ARPAT – Area Vasta Centro - Dipartimento di PRATO – Settore Supporto Tecnico

Oggetto: Parere relativo al procedimento di verifica assoggettabilità a VIA di competenza comunale per il progetto di realizzazione raddoppio Via Leonardo da Vinci con sottopasso tra Via Marx e Via Nenni di cui alla richiesta del Comune prot. 58585 del 29/03/2018 (prot. ARPAT 2018/22938) – richiesta di integrazioni

Mapa schematica dell'intervento. Sono evidenziate le paratie di pali e relative profondità.

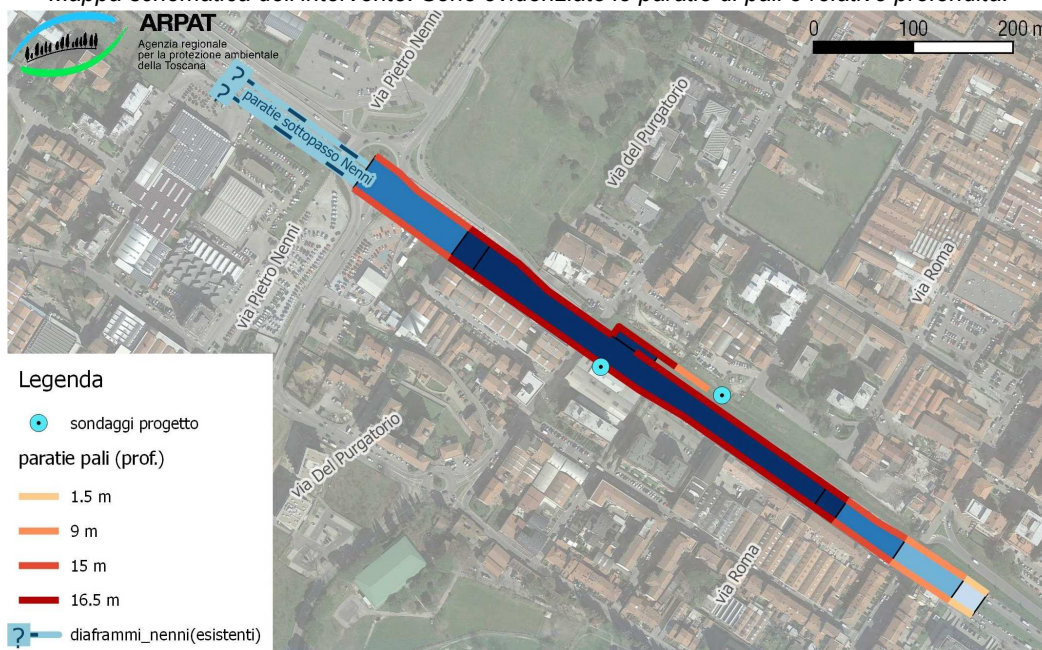
Inoltre, nella valutazione complessiva dell'effetto diga, deve essere necessariamente considerata la presenza delle paratie dell'attuale sottopasso di via Pietro Nenni, rispetto al quale le paratie previste dall'intervento in oggetto si porranno in sostanziale continuità. Delle paratie di tale sottopasso non si hanno dettagli circa le geometrie realizzate, ma, dalla visualizzazione della situazione di superficie attuale, si arguisce che possono costituire un ulteriore sbarramento di un centinaio di metri di lunghezza che dovrebbe essere aggiunto a quello di progetto per valutare complessivamente l'effetto barriera dell'opera.

Punti di captazione acquedottistica risultanti dal database captazioni in possesso di ARPAT.

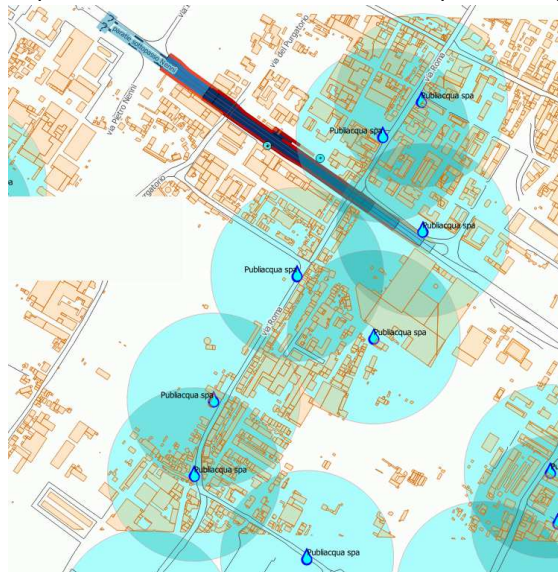
Sempre considerando i pozzi ad uso acquedottistico, dalla banca dati in possesso di questo Ente⁸, risultano più punti di captazione rispetto a quanto evidenziato dal progettista nella mappa sopra indicata (v. figura sottostante). È pertanto necessario che il progettista dia evidenza della completezza dei punti di approvvigionamento riportate e la ragioni delle eventuali esclusioni di determinati punti.

Schema by pass via del purgatorio

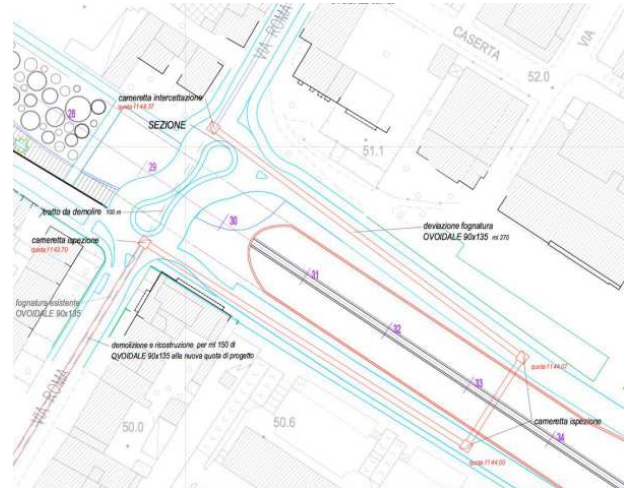
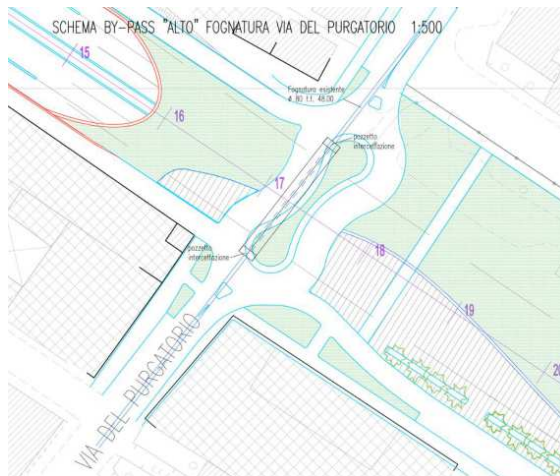
La documentazione specifica pertanto, visti tutti gli aspetti ad essa afferenti, non presenta sufficienti dati finalizzati all'indicazione delle modalità di gestione della fase costruttiva e le relative mitigazioni necessarie per la valutazione atta ad escludere la possibilità di impatti importanti, in parte già definiti sopra, che possiamo riassumere almeno come segue:

- Il piano del traffico correlato all'ingresso e all'uscita dei mezzi dall'area di lavoro verso strade cittadine influenzate da alto traffico anche in considerazione del fatto che l'opera avrà una durata di almeno 30 mesi.

- In funzione del materiale prodotto da allontanare e delle materie prime necessarie si richiede la valutazione di una previsione di **piano del traffico** correlato alle diverse fasi di cantierizzazione con valutazione quindi del numero e tipologia di mezzi che afferiranno o si allontaneranno dal cantiere e delle strade preferenzialmente utilizzate per valutare l’incidenza sul traffico cittadino e la gestione.
